## 改善箇所説明図

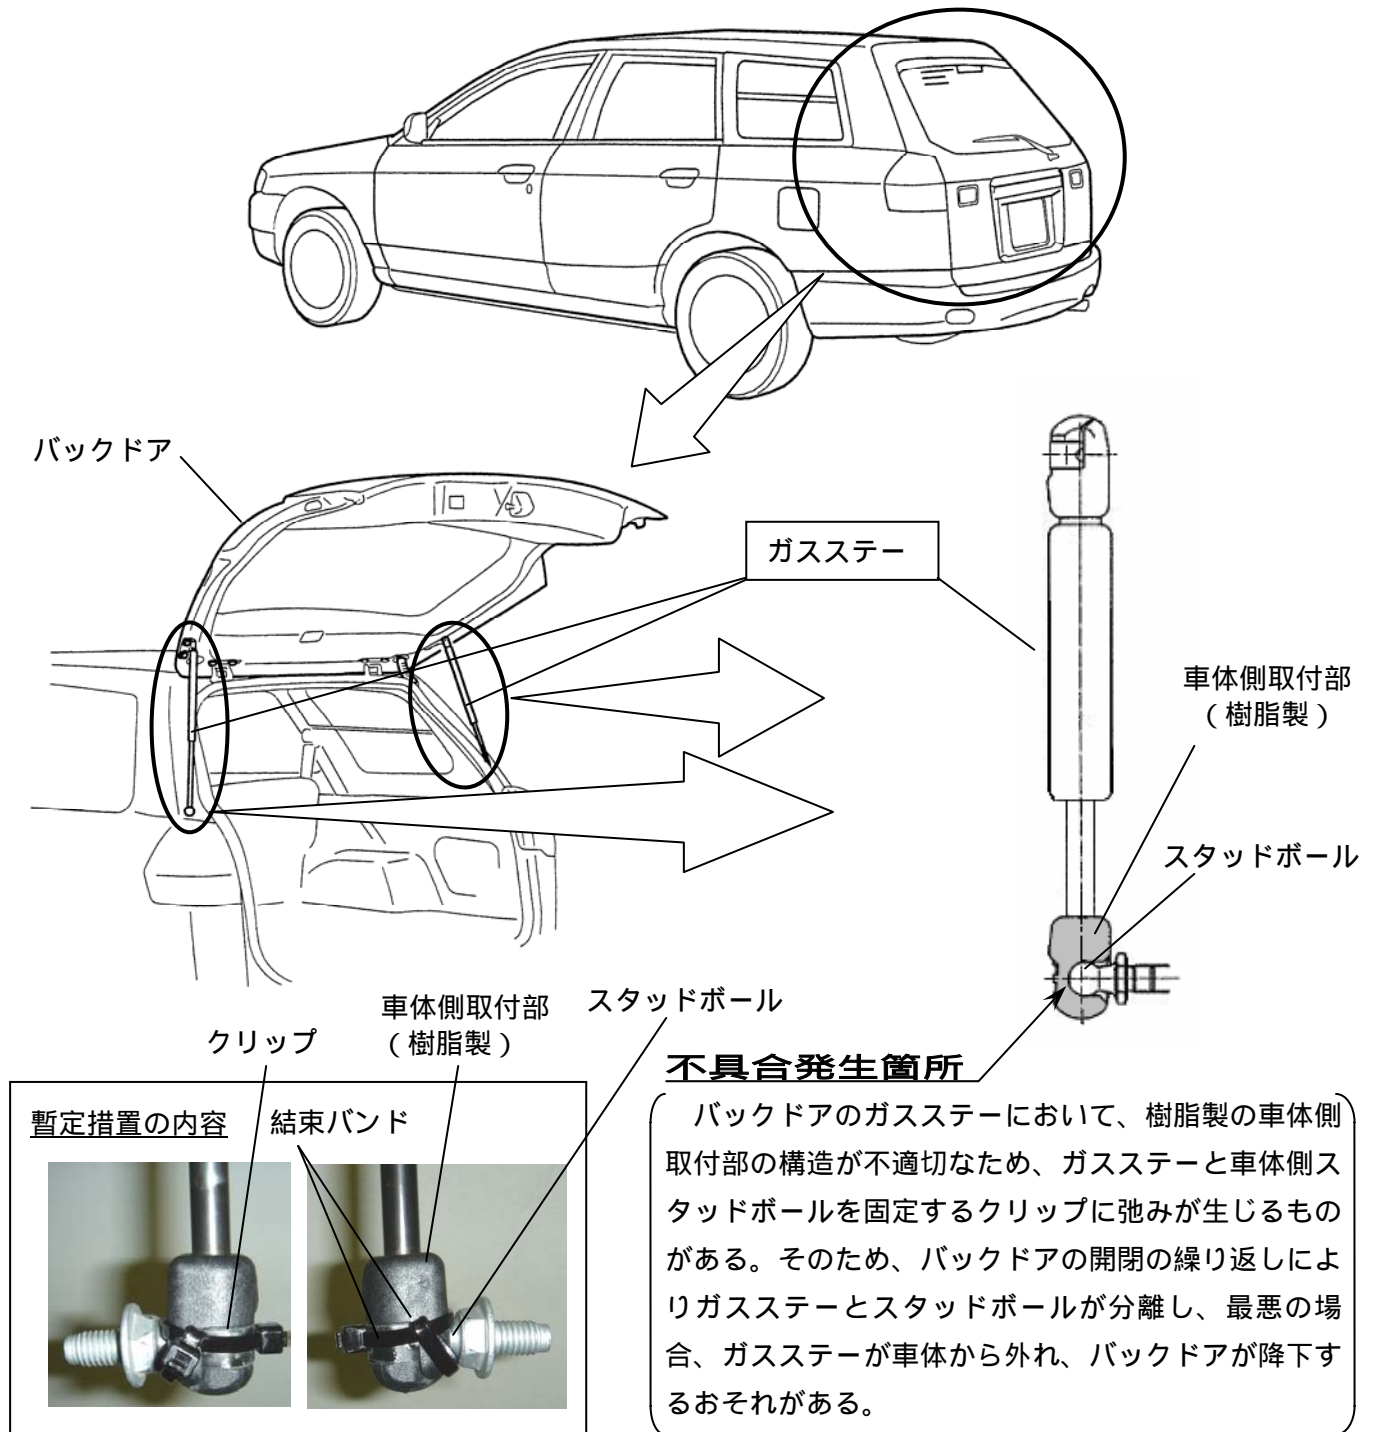
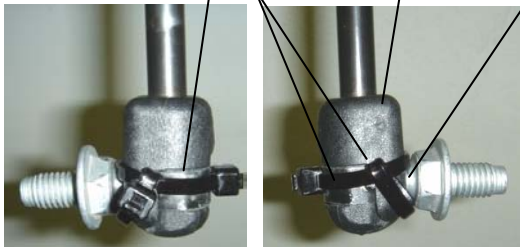
全車両、ガスステーを確認し、構造が不適切なものは良品と交換する。  
 尚、部品の供給に時間を要することから、良品が不足した場合は、暫定措置として結束バンドで取付部を補強し、後日当該ガスステーを良品と交換する。

識別：銀色のシールをモデルナンバープレートに貼る。
